Dibattito pubblico
Tratta Codogno - Piacenza
Raddoppio della linea Codogno - Cremona - Mantova

**Raddoppio della linea
Codogno - Cremona - Mantova**

CONTRIBUTO AL DIBATTITO

Comune di Cremona

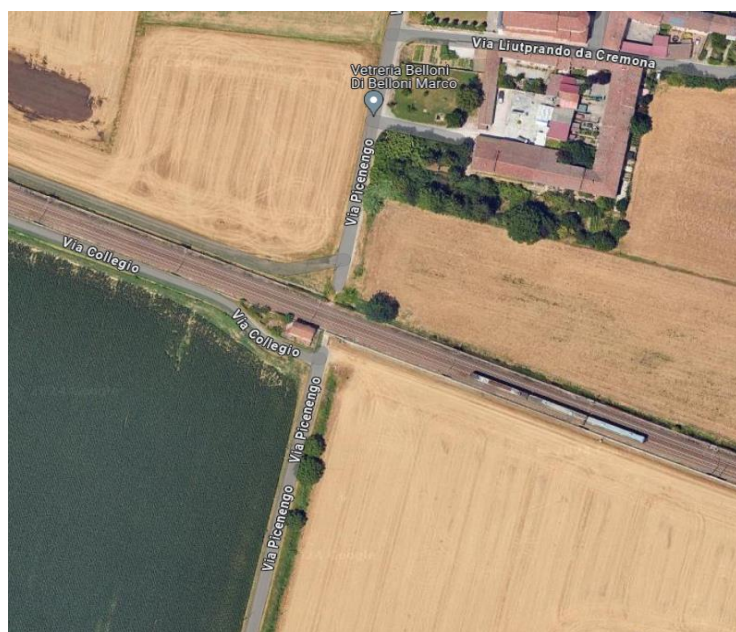
- Brescia-Cremona-Piacenza (con evidenza anche della possibilità di passaggio dei treni multipiano);
 - Cremona – Parma;
 - Cremona-Treviglio;
- 3) Le tavole del progetto di fattibilità tecnico economica prevedono, in Località-frazione "Cavatigozzi" tra il Comune di Cremona e il Comune di Sesto ed uniti la risoluzione dell'interferenza di PL attraverso il sottovia denominato SL 12 al km 22+215 (dossier pag. 51 e 53). Nel merito si osserva e si chiede di esplicitare circa:

- Come viene risolto il problema relativo agli accessi carrai siti in via Stazione, nel Comune di Cremona, ai civici 43,41,35,33;
 - dalla tavola progettuale denominata "Planimetria di progetto con dati di tracciamento - Asse principale" in relazione a NV12 NUOVA VIABILITA' AL KM 22+215 si evince che la nuova nuova rotatoria a 4 braccia si trova a quota superiore rispetto alla via Stazione. Questo dislivello comporta la realizzazione di una scarpata che di fatto renderebbe impraticabile parte dell'attuale via Stazione. Si chiede di valutare nel merito la situazione esistente adeguando, se necessario, l'ipotesi progettuale.

Cesure (barriere e recinzioni) del sistema infrastrutturale esistente sulla Linea FS

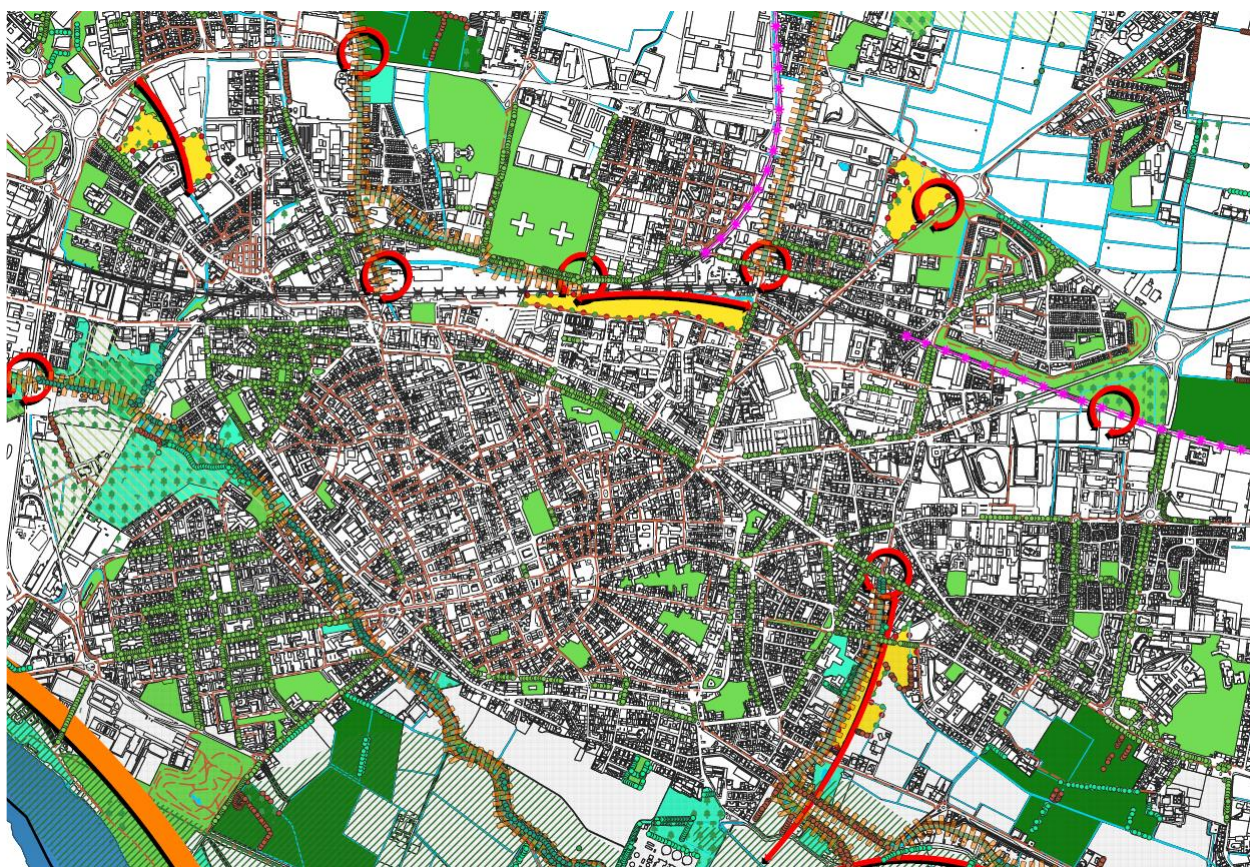
- 9) TEMA RETE ECOLOGICA E CORRIDOI ECOLOGICI DEL PGT: stante la cesura fisica determinata dalla nuova infrastruttura e relative barriere di protezione, si chiede di analizzare il tema della rete ecologica pensando e realizzando opportuni sottopassi con finalità di corridoi ecologici per il passaggio della fauna autoctona.
- Si Allega quanto sviluppato nel PGT, sulla questione delle cesure infrastrutturali sia in essere, sia potenziali, nell'ambito della Rete Ecologica Locale (rif. PdS del PGT).

È un dato di fatto che le grandi infrastrutture (autostrade e linee ferroviaria) sono caratterizzate per ovvi motivi di sicurezza da barriere e recinzioni che non consentono il transito di specie animali se non attraverso l'utilizzo improprio di infrastrutture legate alla viabilità ordinaria o agricola (sovrà o sottopassi), ovvero tramite l'utilizzo dei cunicoli di cui ai corsi d'acqua che innervano il territorio. Tale situazione si è costituita lungo la linea ferroviaria da Cremona verso Codogno con l'esecuzione del recente raddoppio, con la compartimentazione dell'infrastruttura tramite apposita recinzione. L'immagine sottostante presenta le cesure infrastrutturali che impattano sulla continuità della Rete ecologica in ampi spazi del territorio comunale.

Questa situazione sarà presubilmente replicata nel futuro allorquando verrà dato corso alla realizzazione del raddoppio della linea ferroviaria dalla stazione di Cremona verso Mantova, ed anche della ramo che sale verso le direttrici Brescia e Treviglio. Per entrambe è opportuno ricercare in fase progettuale e realizzativa tutti le soluzioni atte a mantenere la continuità della Rete ecologica, onde evitare ancor di più l'accentuarsi dei processi di frammentazione della stessa che comporterebbe nei fatti la creazione di stanze ecologiche delimitate e scarsamente comunicanti.
